泊発電所3号炉 有効性評価 比較表

赤字：設備、運用又は体制の相違（設計方針の相違）  
 青字：記載箇所又は記載内容の相違（記載方針の相違）  
 緑字：記載表現、設備名称の相違（実質的な相違なし）

7.3.1 想定事故 1

第 7.3.1.3 図 「想定事故1」の作業と所要時間（使用済燃料ピットの冷却機能又は注水機能が喪失することにより、使用済燃料ピットの温度が上昇し、蒸発により水位が低下する事故）(2/2)

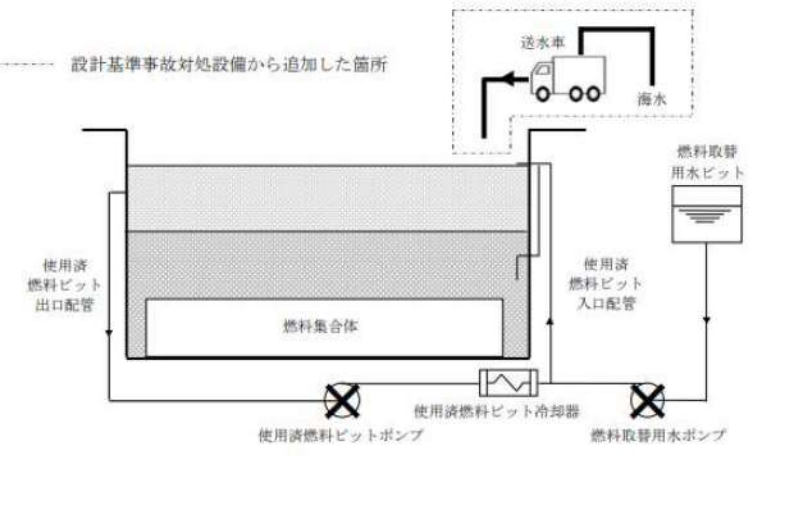
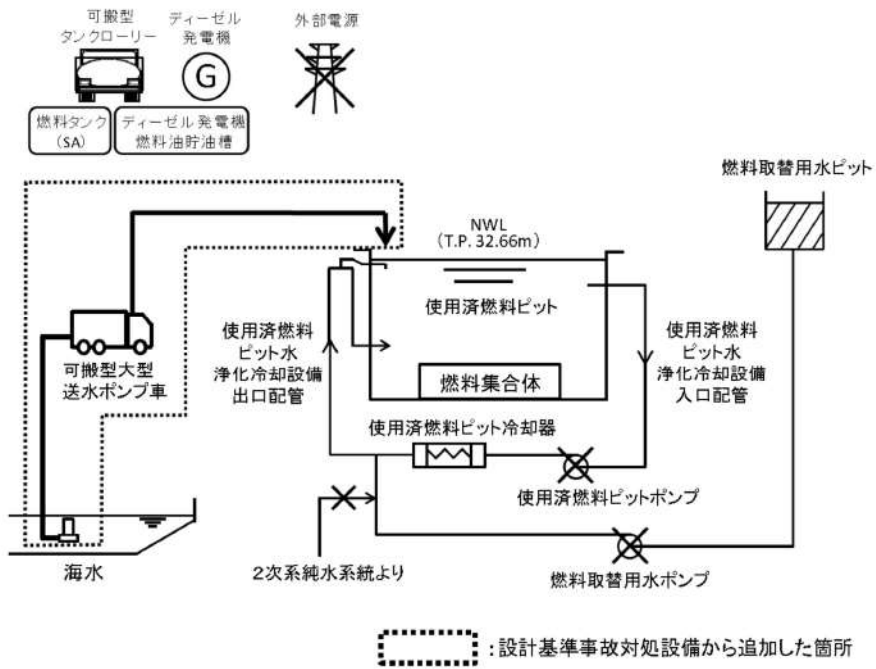
泊発電所3号炉		相違理由
作業内容	作業の内容	記載方針の相違(女川実績の反映)
作業時間(分)	経過時間(分)	・運転員を中央制御室と現場に分けて記載
作業内容	作業の内容	・有効性評価上考慮しない作業を色分けして記載
作業時間(分)	経過時間(分)	設計の相違
作業内容	作業の内容	評価結果の相違
作業時間(分)	経過時間(分)	名称等の相違

<p>第4.2.4図 「想定事故2」の使用済燃料ピット水位低下時間評価結果</p>	<p>第4.2.5図 燃料プール水位と線量率（想定事故2）</p>	<p>第7.3.2.4図 「想定事故2」の使用済燃料ピット水位低下時間評価結果</p>

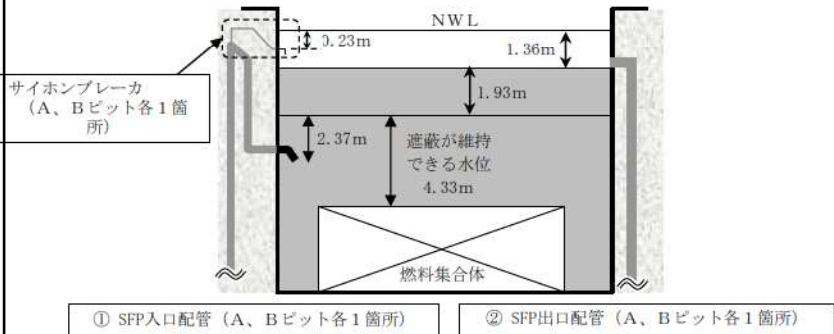
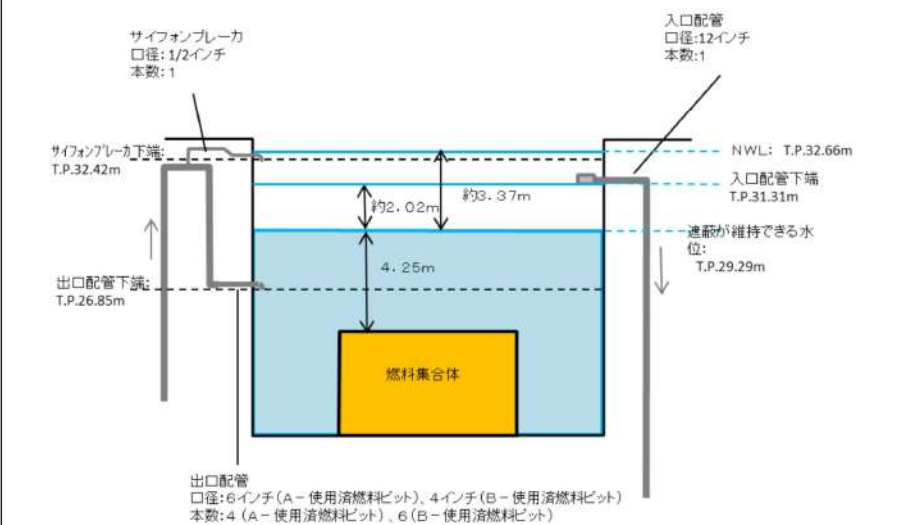
大飯発電所3/4号炉	女川原子力発電所2号炉	泊発電所3号炉	相違理由																																																
 <p>使用済燃料ピット水位概要図</p>	 <p>第4.2.4図 燃料プール水位の推移（想定事故2）</p>	 <p>使用済燃料ピット水位概要図</p>	<p>設計の相違                  評価結果の相違</p> <p>【女川】                  評価方法の相違                  ・泊は放射線の遮蔽が維持される水位まで水位が低下する時間を評価し、それまでに蒸発量を上回る量の注水を行うことで燃料頂部が冠水し、放射線の遮蔽が維持される水位まで水位が低下しないことを示している（大飯と同様）                  ・女川は SFP 水位を示し蒸発量を上回る注水を行うことで水位を維持できること、示した水位の線量率が必要な遮蔽の目安とした線量率 10mSv/h を下回っていることを示している                  ・評価項目を満足している点では泊も女川も同様</p>																																																
<table border="1"> <thead> <tr> <th>評価項目</th> <th>評価結果</th> </tr> </thead> <tbody> <tr> <td>① 1.92m 分の評価水量 (m<sup>3</sup>)</td> <td>—</td> </tr> <tr> <td>A エリア</td> <td>約 337m<sup>3</sup></td> </tr> <tr> <td>B エリア</td> <td>約 219m<sup>3</sup></td> </tr> <tr> <td>A,B エリア間</td> <td>約 3m<sup>3</sup></td> </tr> <tr> <td>原子炉補助建屋チャンネル</td> <td>約 33m<sup>3</sup></td> </tr> <tr> <td>燃料検査ピット</td> <td>約 46m<sup>3</sup></td> </tr> <tr> <td>計</td> <td>638m<sup>3</sup></td> </tr> <tr> <td>② 崩壊熱による保有水蒸発水量</td> <td>19.44 m<sup>3</sup>/h</td> </tr> <tr> <td>③ 1.92m 水位低下時間 (①/②)</td> <td>約 1.3 日間</td> </tr> <tr> <td>④ 水温 100℃ までの時間</td> <td>約 11 時間</td> </tr> <tr> <td>合計 (③+④)</td> <td>約 1.8 日間</td> </tr> </tbody> </table>	評価項目	評価結果	① 1.92m 分の評価水量 (m <sup>3</sup> )	—	A エリア	約 337m <sup>3</sup>	B エリア	約 219m <sup>3</sup>	A,B エリア間	約 3m <sup>3</sup>	原子炉補助建屋チャンネル	約 33m <sup>3</sup>	燃料検査ピット	約 46m <sup>3</sup>	計	638m <sup>3</sup>	② 崩壊熱による保有水蒸発水量	19.44 m <sup>3</sup> /h	③ 1.92m 水位低下時間 (①/②)	約 1.3 日間	④ 水温 100℃ までの時間	約 11 時間	合計 (③+④)	約 1.8 日間	 <p>第4.2.5図 燃料プール水位と線量率（想定事故2）</p>	<table border="1"> <thead> <tr> <th>評価項目</th> <th>評価結果</th> </tr> </thead> <tbody> <tr> <td>① 2.0m<sup>3</sup>分の評価水量 (m<sup>3</sup>)</td> <td>—</td> </tr> <tr> <td>A-使用済燃料ピット</td> <td>約120m<sup>3</sup></td> </tr> <tr> <td>B-使用済燃料ピット</td> <td>約180m<sup>3</sup></td> </tr> <tr> <td>A, B-使用済燃料ピット間</td> <td>約3m<sup>3</sup></td> </tr> <tr> <td>燃料取替チャンネル</td> <td>約23m<sup>3</sup></td> </tr> <tr> <td>燃料検査ピット</td> <td>約36m<sup>3</sup></td> </tr> <tr> <td>合計</td> <td>約362m<sup>3</sup></td> </tr> <tr> <td>② 崩壊熱による保有水蒸発水量</td> <td>約19.16m<sup>3</sup>/h</td> </tr> <tr> <td>③ 2.0m水位低下時間 (①/②)</td> <td>約18.8時間</td> </tr> <tr> <td>④ 水温100℃までの時間</td> <td>約5.8時間</td> </tr> <tr> <td>合計 (③+④)</td> <td>約1.0日 (約24.6時間)</td> </tr> </tbody> </table>	評価項目	評価結果	① 2.0m <sup>3</sup> 分の評価水量 (m <sup>3</sup> )	—	A-使用済燃料ピット	約120m <sup>3</sup>	B-使用済燃料ピット	約180m <sup>3</sup>	A, B-使用済燃料ピット間	約3m <sup>3</sup>	燃料取替チャンネル	約23m <sup>3</sup>	燃料検査ピット	約36m <sup>3</sup>	合計	約362m <sup>3</sup>	② 崩壊熱による保有水蒸発水量	約19.16m <sup>3</sup> /h	③ 2.0m水位低下時間 (①/②)	約18.8時間	④ 水温100℃までの時間	約5.8時間	合計 (③+④)	約1.0日 (約24.6時間)	<p>※使用済燃料ピット中央水面の線量率が燃料取替時の遮蔽設計基準値 (0.15mSv/h) 以下となるための許容水位低下量は約2.02mであり、評価に使用する水位低下量を保守的に2.0mとした。</p>

第 7.4.1.2 表 「崩壊熱除去機能喪失（余熱除去系の故障による停止時冷却機能喪失）」の主要解析条件  
 （燃料取出前のミッドグループ運転中に余熱除去機能が喪失する事故）（1/2）

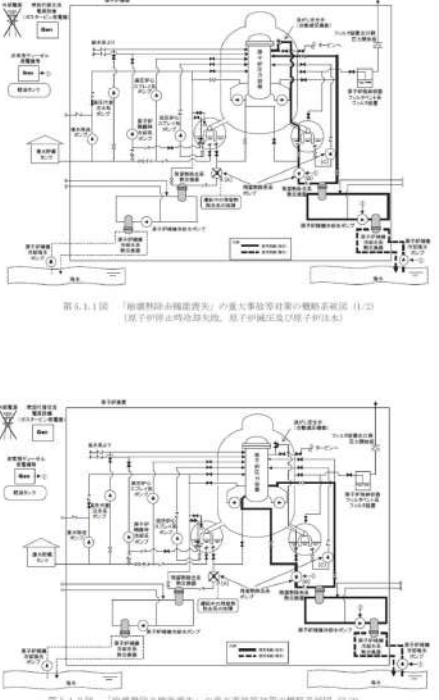
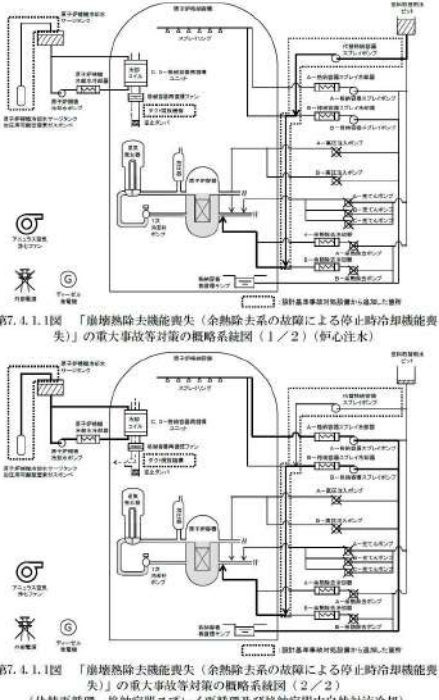
【大飯、高浜】  
 設計の相違  
 ・泊は崩壊熱除去機能喪失時の余裕を確保する観点から、原子炉停止後の時間の条件設定の考え方は、高浜が保守的に水抜き開始時点からさらに余裕をみた時間で設定しているのに対して、泊は崩壊熱と水位で評価条件を整合させる観点から水抜き完了までの時間に余裕をみた時間を設定（大飯と同様）

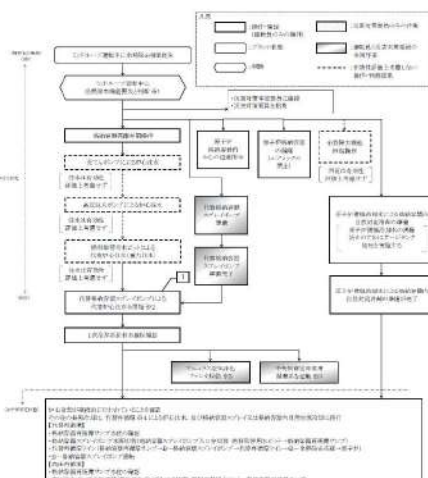
大阪発電所3 / 4号炉	高浜発電所3 / 4号炉	女川原子力発電所2号炉	泊発電所3号炉	相違理由
 <p>設計基準事故対応設備から追加した箇所</p> <p>第5.1.1図 「崩壊熱除去機能喪失（余熱除去系の故障による停止時冷却機能喪失）」の重大事故対策の概略系統図</p>	 <p>設計基準事故対応設備から追加した箇所</p> <p>第5.1.1.1図 「崩壊熱除去機能喪失（余熱除去系の故障による停止時冷却機能喪失）」の重大事故対策の概略系統図</p>	 <p>第5.1.1図 「崩壊熱除去機能喪失」の重大事故対策の概略系統図（1/2） （原子炉停止時冷却器故障、原子炉減圧及び原子炉注水）</p> <p>第5.1.2図 「崩壊熱除去機能喪失」の重大事故対策の概略系統図（2/2） （原子炉停止時冷却器）</p>	 <p>設計基準事故対応設備から追加した箇所</p> <p>第7.4.1.1図 「崩壊熱除去機能喪失（余熱除去系の故障による停止時冷却機能喪失）」の重大事故対策の概略系統図（1/2）（炉心注水）</p> <p>第7.4.1.1図 「崩壊熱除去機能喪失（余熱除去系の故障による停止時冷却機能喪失）」の重大事故対策の概略系統図（2/2） （代替再沸器、格納容器スプレイ再沸器及び格納容器内自然対流冷却）</p>	<p>【大阪、高浜】 設計の相違</p> <p>【大阪、高浜】 名称等の相違</p> <p>【大阪、高浜】 記載方針の相違（女川技職の反映）</p> <p>・対応手段ごとの相違 ・外部電源、ディーゼル発電機を追加</p>
